DIRECTION DE L'ÉVALUATION ENVIRONNEMENTALE DES PROJETS HYDRIQUES ET INDUSTRIELS

Rapport d'analyse environnementale pour le projet d'aménagement du secteur riverain de la rue Jacques-Cartier par la Ville de Gatineau

Dossier 3211-02-248

Le 18 avril 2013

FIGURE 7 : RÉAMÉNAGEMENT DE L'INTERSECTION DES RUES JACQUES-CARTIER ET SAINT-LOUIS

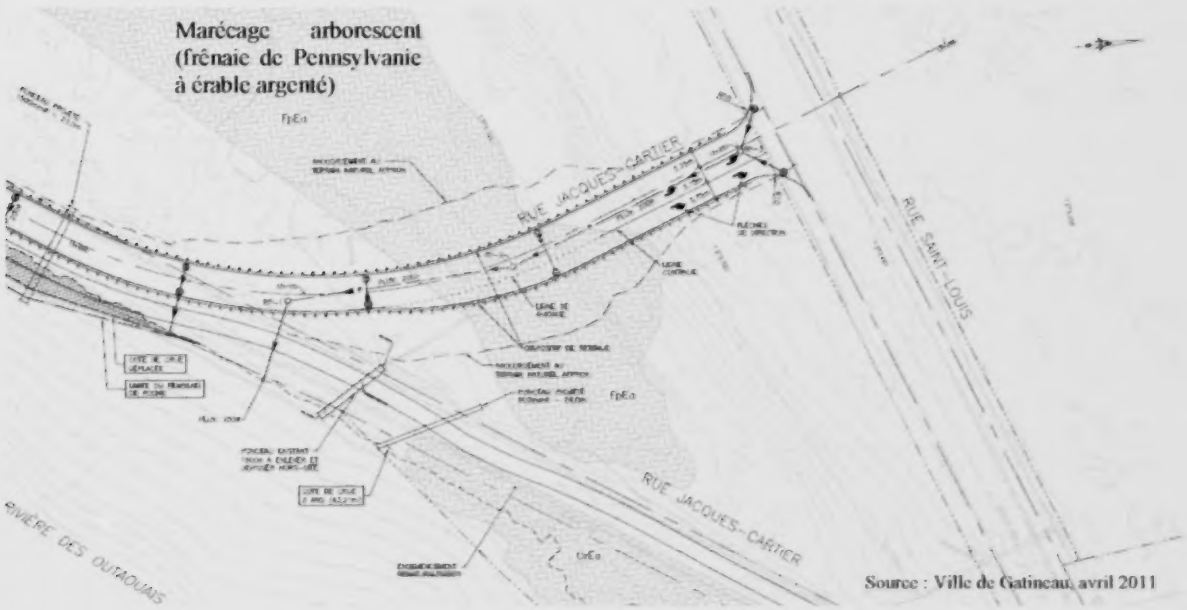
À l'extrémité est de la séquence paysagère 3, l'initiateur prévoit faire le réaménagement de l'intersection des rues Jacques-Cartier et Saint-Louis. Le carrefour proposé prévoit que l'angle d'intersection sera à 90° pour améliorer la visibilité et ainsi offrir des conditions de sécurité routière optimales. Pour ce faire, le déplacement du tracé de la chaussée actuelle d'environ 125 m vers l'ouest sera nécessaire. Par contre, cette déviation implique un empiètement d'environ 1 865 m² dans le marécage arborescent à proximité (Frênaie de Pennsylvanie à érable argenté) (Ville de Gatineau, juillet 2009). Le nouveau tracé fragmentera le milieu humide à son extrémité est (Figure 7).

Afin de limiter les impacts de l'empiètement dans le milieu humide, l'initiateur prévoit plusieurs mesures d'atténuation. Tout d'abord, il prévoit faire passer le sentier multifonction sur la chaussée actuellement présente. L'espace excédentaire sera naturalisé. Dans le but de maintenir la connectivité hydrique entre les portions de milieu humide, un ponceau de 900 mm de diamètre et d'une longueur de 40 m sera installé sous la rue lors de la construction (Ville de Gatineau, octobre 2011). De plus, l'initiateur s'est engagé à compenser les portions de milieux humides impactées. Un projet de compensation de superficie et de valeur écologique équivalente ou supérieure aux milieux impactés sera déposé lors de la demande de certificat d'autorisation (Ville de Gatineau, avril 2011).

La direction du patrimoine écologique et des parcs du MDDEFP considère les superficies des milieux humides impactées faibles et mentionne que les milieux humides qui présentent une valeur écologique plus importante sont conservés. L'équipe d'analyse est donc d'avis que les mesures d'atténuation prises par l'initiateur sont satisfaisantes.

FIGURE 8 : COUPE DU QUAI DES LÉGENDES

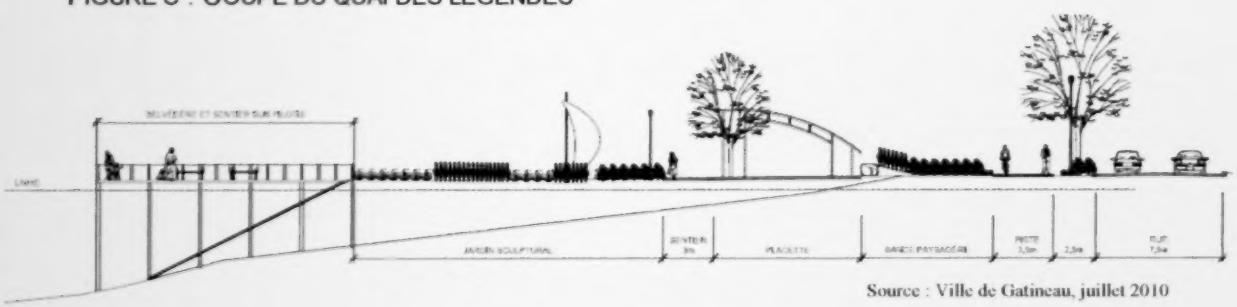
Le quai des légendes représente un empiètement d'environ 1 500 m² à lui seul. La structure, en forme de triangle, s'allonge sur une distance d'environ 40 m à partir de la limite des inondations de récurrence 2 ans vers le centre de la rivière des Outaouais. Selon le CEHQ, 13 % de la section transversale de la rivière sera occupé par cette infrastructure. Il ajoute « *qu'un empiètement de cet ampleur est significatif, d'autant plus qu'il n'est pas requis pour une infrastructure essentielle* ». Il mentionne également que la structure en forme de pointe modifierait l'écoulement à la manière d'un épi. Une sédimentation accrue en aval hydraulique serait alors potentiellement observable. Or, une marina est actuellement présente en aval de l'emplacement projeté du quai des légendes. À cet endroit, une augmentation de la sédimentation pourrait obliger un dragage récurrent du lit de la rivière pour permettre le passage des bateaux.

L'équipe d'analyse est d'avis que la construction de ce quai, telle que proposée, sur le littoral de la rivière des Outaouais ne correspond pas aux positions du MDDEFP en matière de remblayage dans le milieu hydrique. Cette infrastructure représente un empiètement important dans le milieu aquatique qui ne peut être considéré comme une absolue nécessité. En conséquent, l'équipe d'analyse est d'avis que cet aménagement ne pourra pas être construit ni sur le littoral des rivières ni sur les milieux humides situés du côté nord de la rue Jacques-Cartier.

FIGURE 9 : LOCALISATION DES AIRES DE COMPENSATION

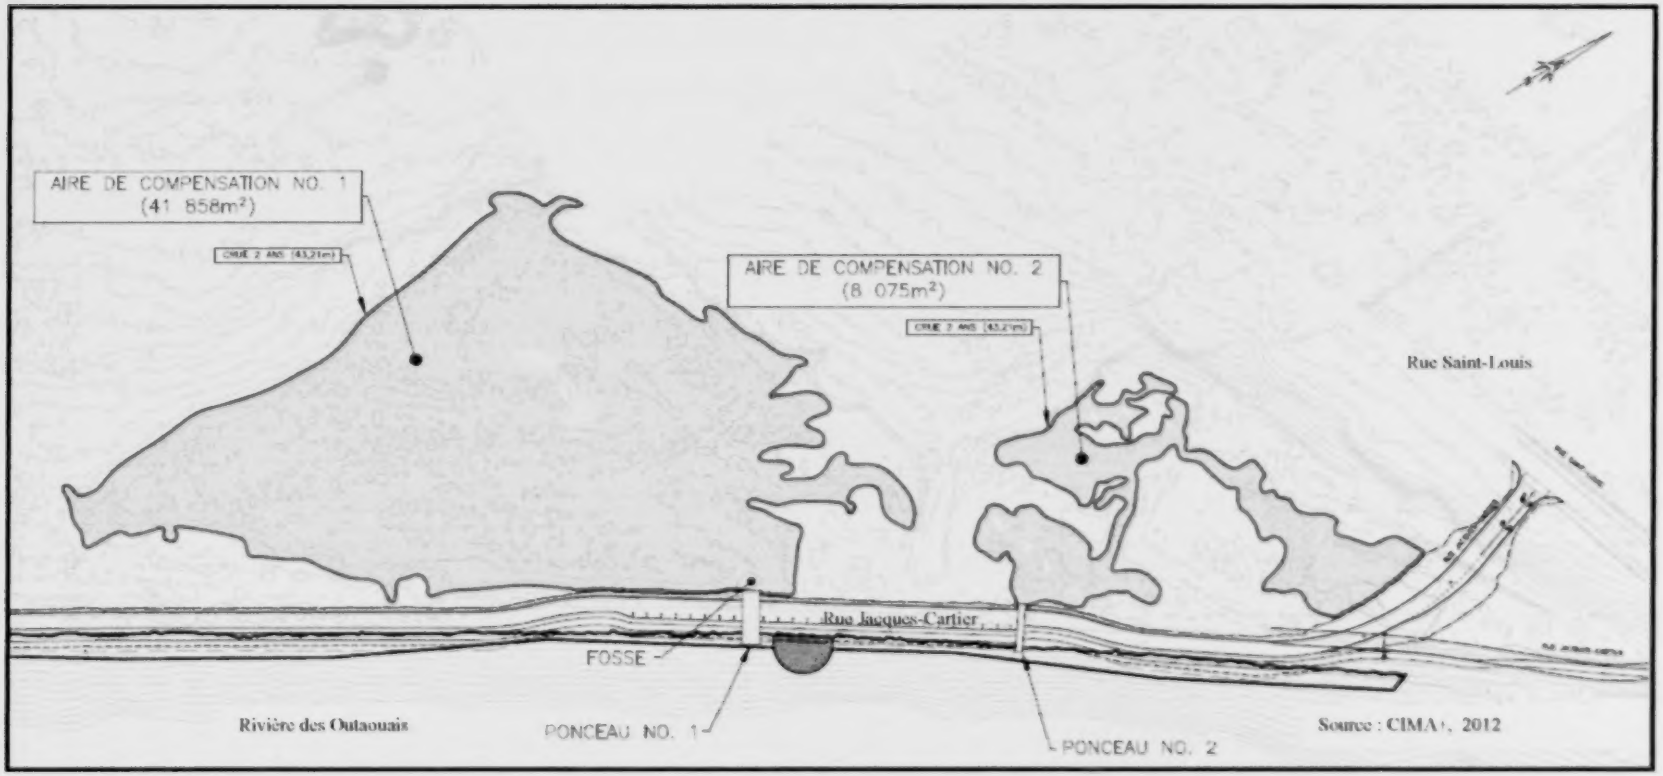
Le ministère des Ressources naturelles ainsi que le MPO considère le projet de compensation satisfaisant. Par contre, ces derniers mentionnent que l'initiateur n'offre aucune garantie que les poissons utiliseront réellement les aires offertes en compensation comme aire de fraie, d'alevinage, d'abri et d'alimentation. Nous sommes d'avis que dans le cas où le projet de compensation n'atteindrait pas les objectifs fixés, l'initiateur devra proposer des mesures correctrices ou encore proposer un autre projet de compensation pour les pertes d'habitat du poisson.

Les milieux humides offerts en compensation sont considérés envahis par des espèces exotiques envahissantes (EEE) tels le phalaris roseau et les nerpruns. Ces espèces, très compétitives, envahissent les milieux naturels et empêchent la croissance des jeunes pousses limitant ainsi la biodiversité floristique. Les proportions de EEE dans ces différentes unités végétales varient entre 10 % et 67 %. La direction du patrimoine écologique et des parcs du MDDEFP est d'avis que « *les informations fournies sur la localisation des EEE dans ces milieux humides sont fragmentaires et ne permettent pas d'évaluer les menaces qu'elles représentent pour la pérennité des aménagements fauniques* ». Il ajoute que la présence de ces plantes exotiques envahissantes contribue à diminuer la valeur écologique du milieu.

Afin de mieux encadrer le projet de compensation, l'équipe d'analyse est d'avis que l'initiateur devra ajouter dans le suivi proposé des aires de compensation, le suivi de l'implantation et de propagation des plantes exotiques envahissantes. Ce suivi devra également inclure la strate des plantes aquatiques et devra couvrir une zone tampon de 50 m entourant les aires de compensation proposées. Dans le cas où la dispersion de ces espèces serait observée, l'initiateur devra procéder à leur élimination. Pour ce faire, l'initiateur devra fournir la localisation précise des colonies d'EEE actuellement observables ainsi que les données relatives à leur abondance, lors de la première demande de certificat d'autorisation advenant une décision favorable au projet par le gouvernement.
